ODPIS PROTOKOŁU NR 41/2017

NARADY KOORDYNACYJNEJ DOTYCZĄCEJ USYTUOWANIA PROJEKTOWANYCH SIECI UZBROJENIA TERENU

dotyczący dokumentacji: **oświetlenie ulicy**

zlokalizowanej na terenie: **Karpacz ul.Łączna**

OD.6630.41.2017 - oświetlenie drogowe ul. Łącznej w Karpaczu

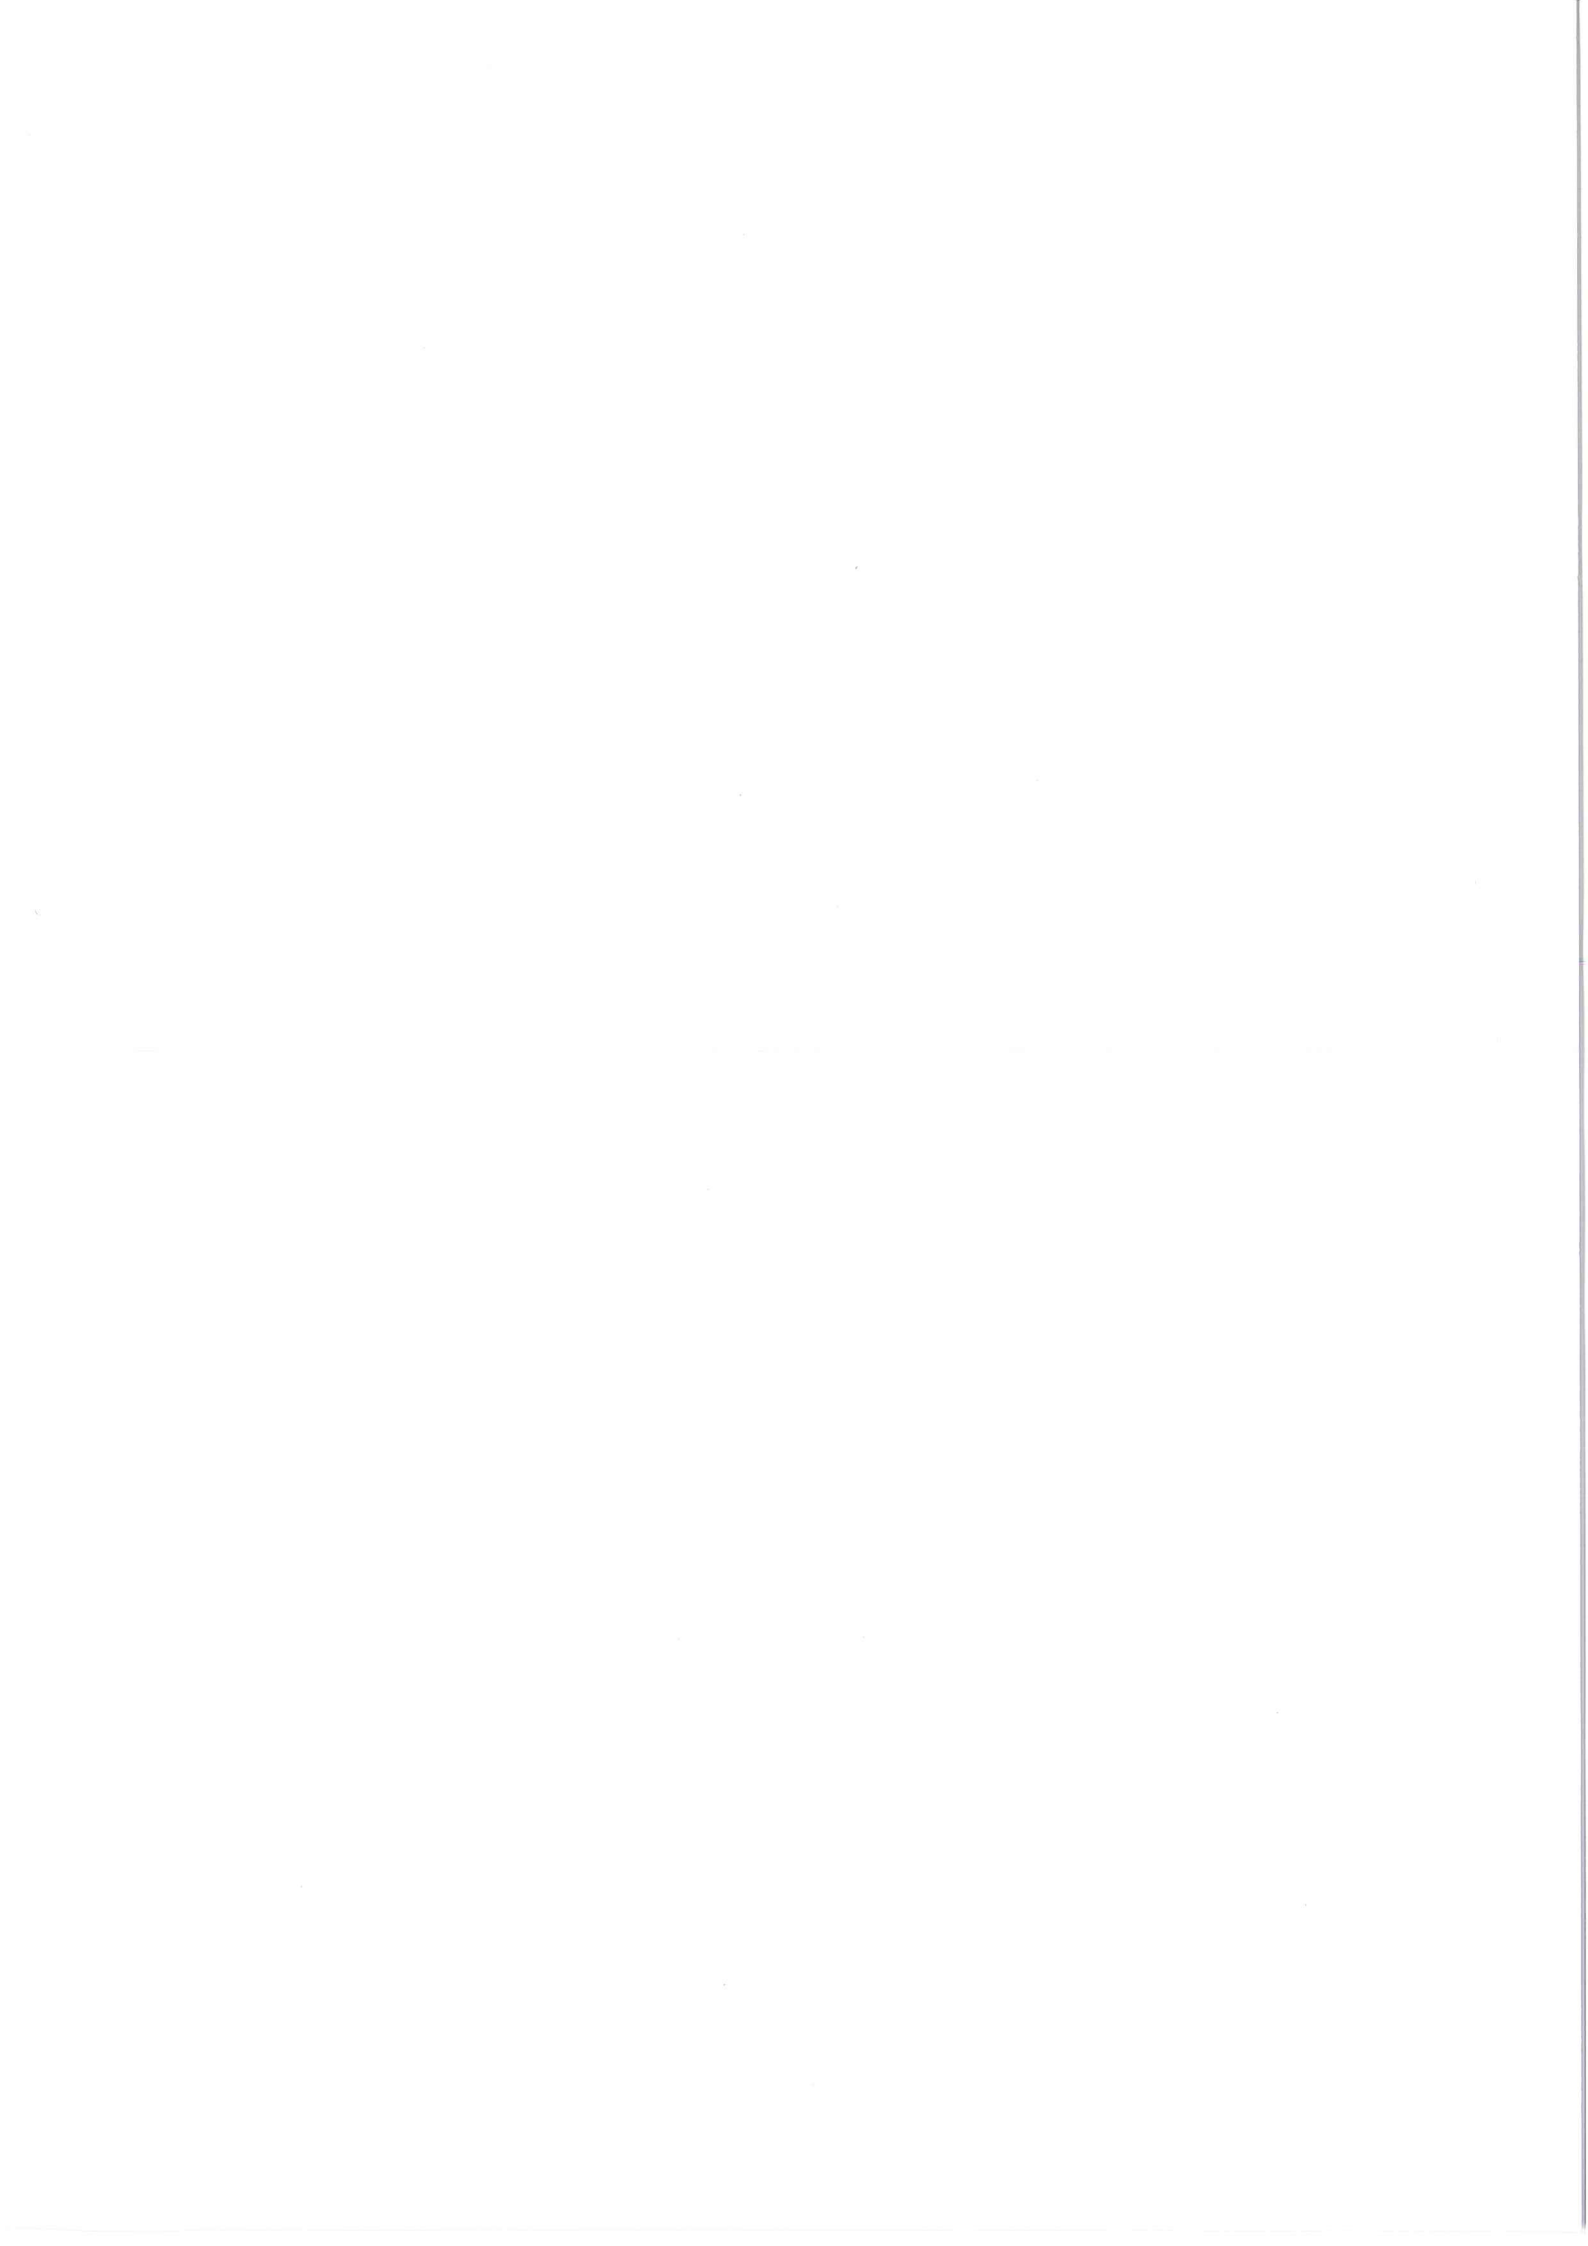
Plan zagospodarowania terenu uzgadniam pod warunkami:

1. W miejscach zbliżeń i skrzyżowań projektowanej sieci oświetleniowej należy zachować normatywne odległości od istniejących linii kablowych nN zgodnie z obowiązującymi normami i przepisami.

2. Na istniejące kable nN będące w kolizji poprzecznej z projektowaną siecią zaprojektować i założyć dwudzielne rury osłonowe o średnicy minimum 110 mm koloru niebieskiego wychodzące 0,5 m poza projektowaną oś obiektu liniowego.

3. Zachować min. odległość 1 m projektowanych słupów oświetleniowych od istniejących linii kablowych nN
4. Dokładne położenie istniejących linii kablowych należy ustalić za pomocą przekopów kontrolnych, wykonanych ręcznie (bez użycia sprzętu mechanicznego).

5. Kategorycznie zabraniamy prowadzenia robót ziemnych sprzętem mechanicznym bez nadzoru w odległości mniejszej niż 2 m od zlokalizowanego przekopem kontrolnym kabla elektroenergetycznych nN.

6. Wszelkie prace w pobliżu i na istniejących urządzeniach energetycznych własności TAURON Dystrybucja S.A. należy wykonywać z zachowaniem szczególnych środków ostrożności pod nadzorem służb energetycznych Oddziału w Jeleniej Górze, Region Jelenia Góra (kontakt Pan Marcin Guściora tel. 75 889 1523) a następnie zgłosić celem dokonania odbioru robót zanikowych.
